From: ordenamento <ordenamento@ccdr-lvt.pt>
Sent: Wednesday, October 21, 2020 4:58 PM
To: 'Romana Rocha'
Cc: 'Magda Pereira'; 'Catarina Viana'; 'Vitor Chitas'; Susana Piteira Santos | pbb; 'IDILUZ'; marta.alvarenga@ccdr-lvt.pt
Subject: RE: PIP IDILUZ - refª CDR SO6976-2020-DSOT/DOT 900.20.804.00156.2020 DE 24/06/2020 - RJREN - S11824-202010-DSOT #PROC:900.20.604.00156.2020#

Subject: PIP IDILUZ - refª CCDR SO6976-2020-DSOT/DOT 900.20.804.00156.2020 DE 24/06/2020 - RJREN

✓		DUNAS
✓		ARRIBAS E FALÉSIAS INCLUÍDO FAIXAS DE PROTECÇÃO
		CABECEIRAS
✓		RISCOS DE EROSAO

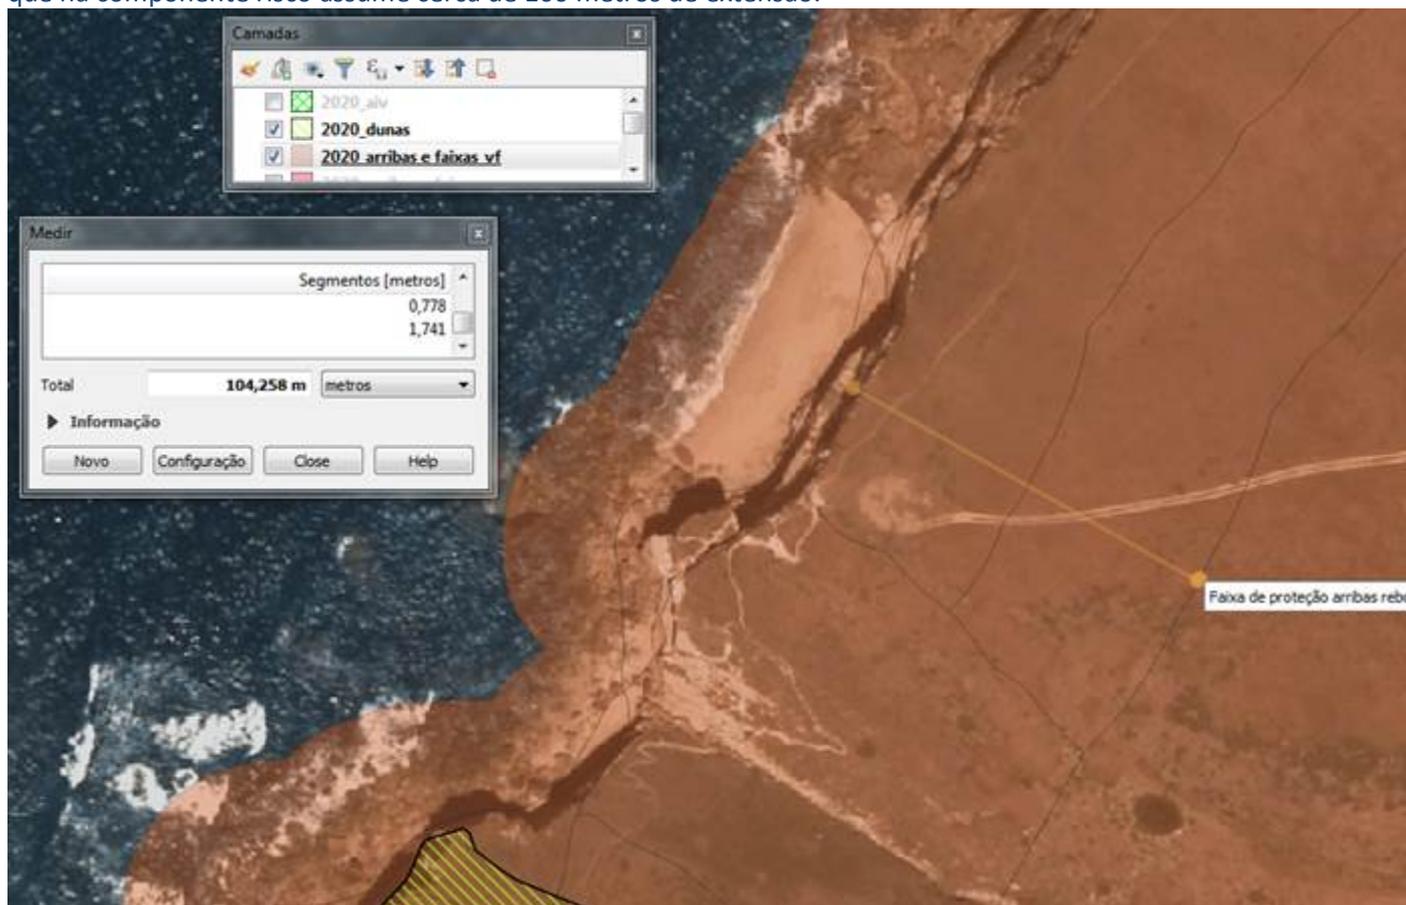
Questão: Da análise da carta da REN, a legenda aponta para a existência de uma pequena área de Arribas faixa de Proteção e de uma área mais extensa de Dunas, pelo que questionamos se será um lapso e se a referencia a dunas será a arribas/faixa de proteção e vice-versa. Se for no ponto seguinte do Ofício “Ações previstas em REN”, a grande maioria das mesmas localiza-se em dunas e não em arribas/faixas de proteção.

»» Efetivamente à luz da carta por tipologias que não está publicada a informação prestada está invertida conforme sugere o requerente, sendo de esclarecer em conformidade.

Sem prejuízo do referido, para a prossecução do projeto no âmbito do Estudo de Impacte Ambiental é relevante ter presente que a formação rochosa/arriba existente no local é vulnerável (ver figura infra). De notar que o pequeno promontório que se pode observar na carta supra, imediatamente a norte da “foz” da linha de água, parece corresponder à porção de arriba que está visivelmente em risco de derrocada/tombamento.

Refira-se, ainda, que a mais recente proposta de REN apresentada pela CMS delimita uma faixa de proteção à arriba que na componente risco assume cerca de 100 metros de extensão.
